東北電原設第 1 号
令和 2 年 5 月 29 日

工事計画認可申請書の一部補正について

平成 25 年 12 月 27 日付け東北電原設第 9 号をもって申請いたしました
女川原子力発電所第 2 号機の工事計画認可申請書について、別紙のとおり
一部補正いたします。

図2 主要な耐圧部の溶接部に係る工事の手順と使用前事業者検査フロー

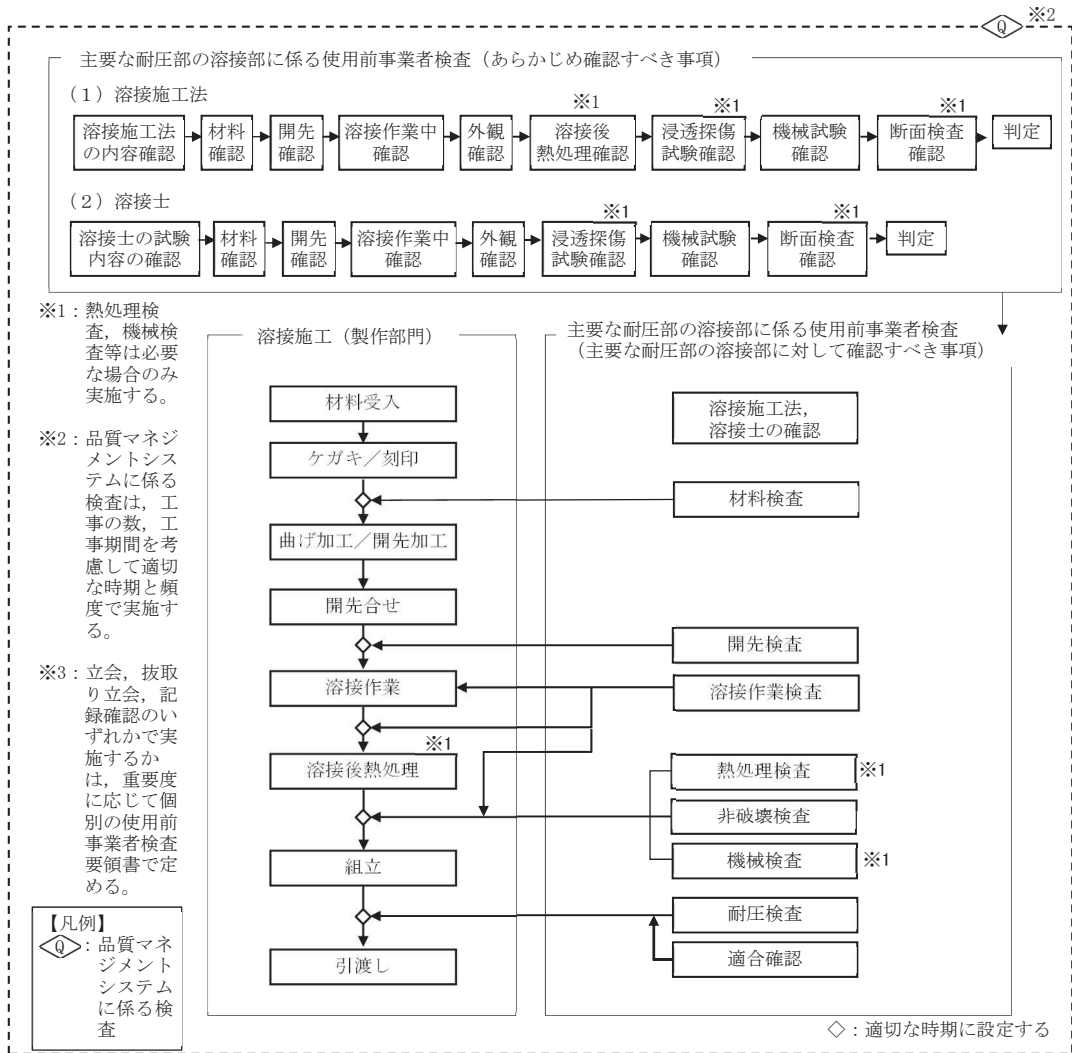
変更前

変更後

図3 工事の手順と使用前事業者検査のフロー (燃料体)

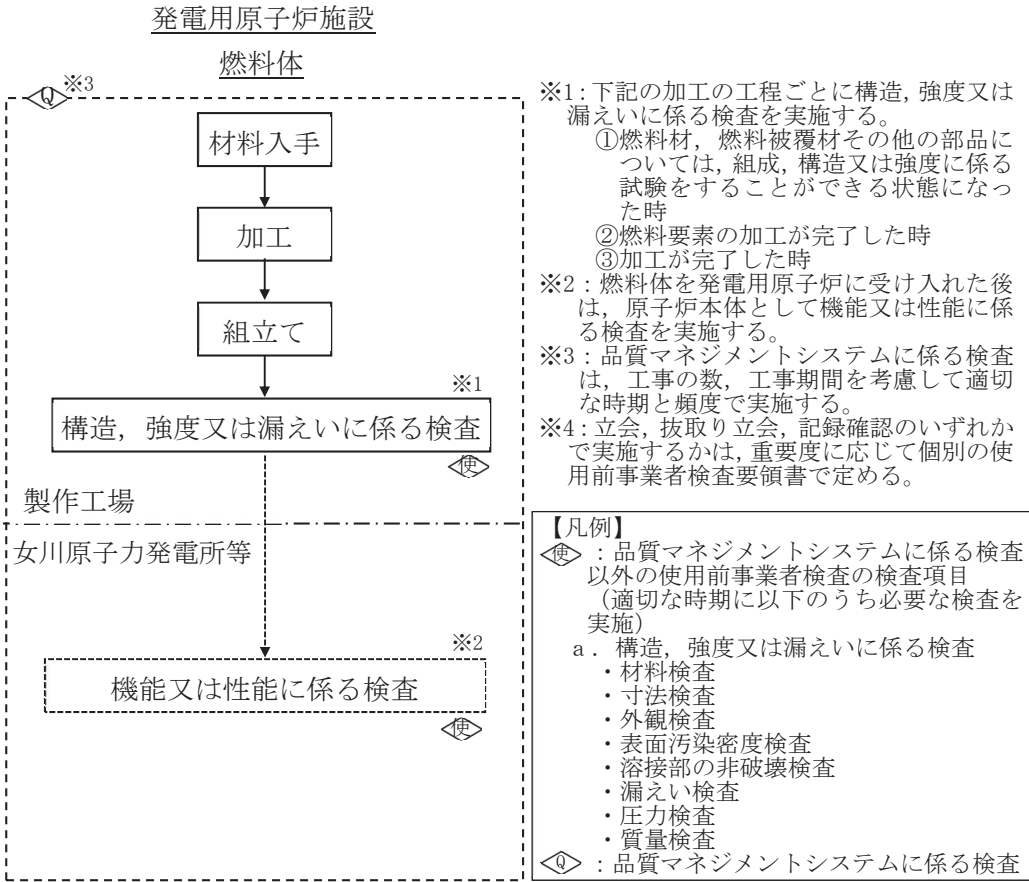
変更前

変更後
